КАТАНКА АЛЮМИНИЕВАЯ

ТЕХНИЧЕСКИЕ УСЛОВИЯ

ГОСТ 13843—78

Изменение № 2 ГОСТ 13843—78 Катанка алюминиевая. Технические условия
Утверждено и введено в действие Постановлением Государственного комитета
СССР по стандартам от 05.12.88 № 3946

Схема погрузки бухт катанки

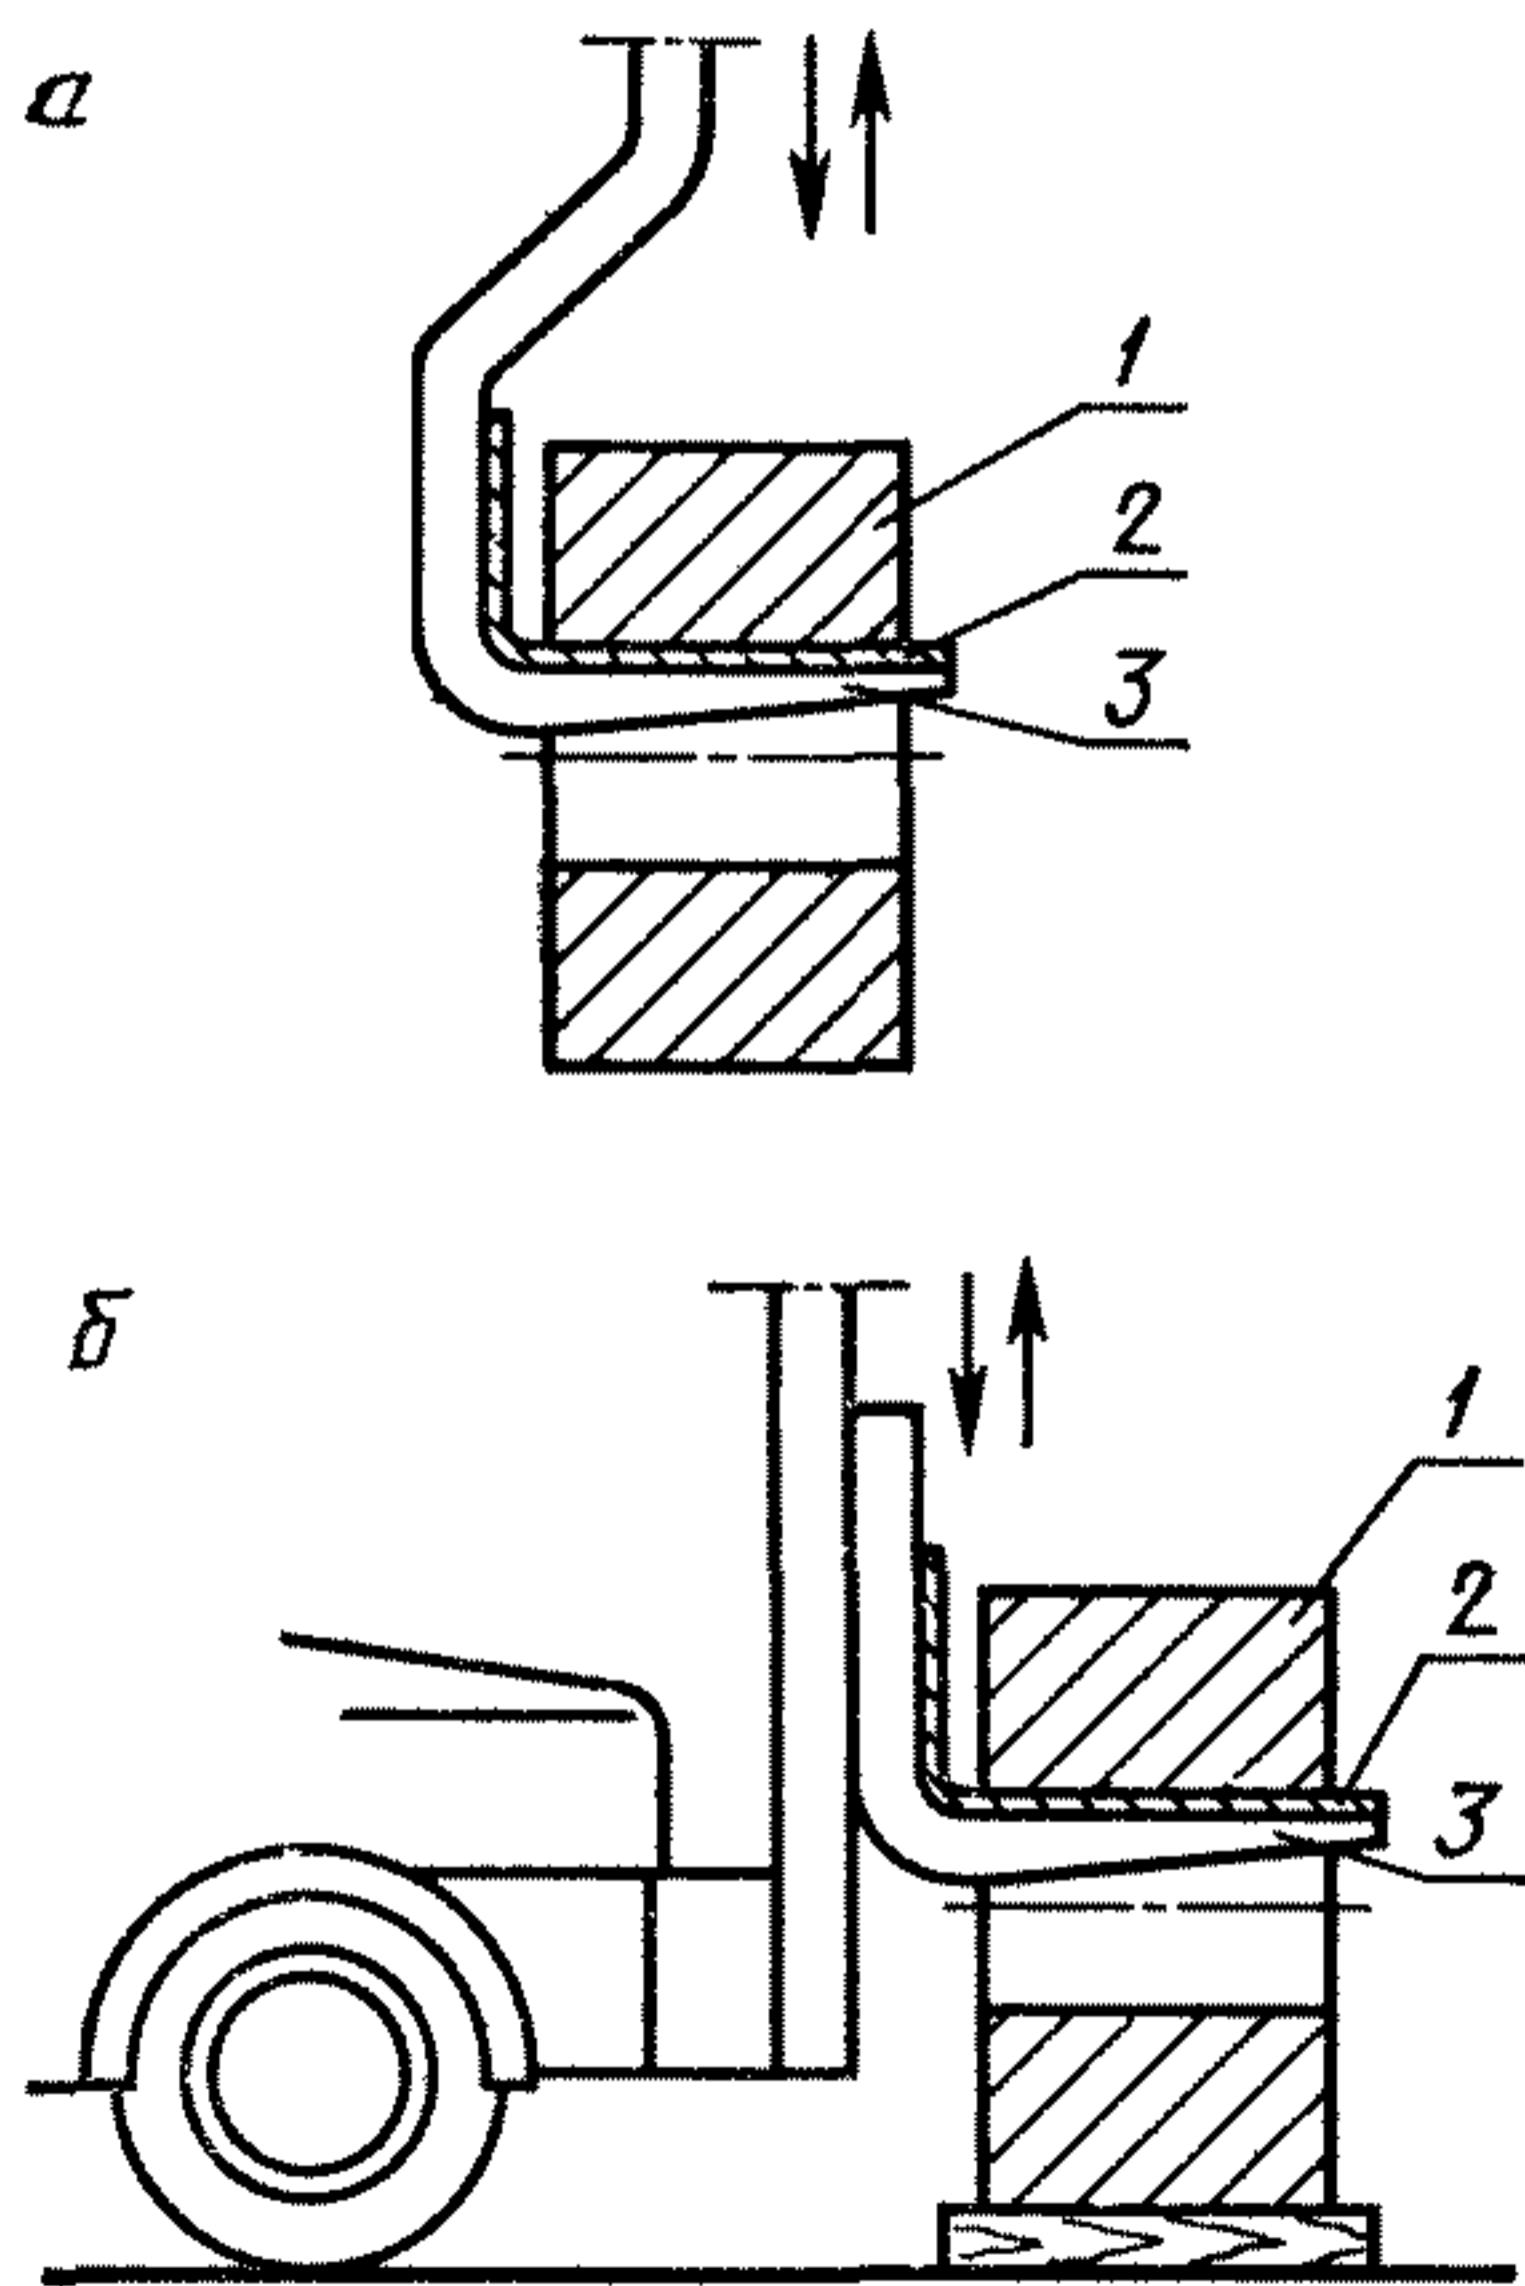
Приложение 1 Подрисуночная подпись Заменить слова «2 — эластичная прокладка» на «2 — предохраняющая прокладка (резина, войлок, древесина и т. п.)»
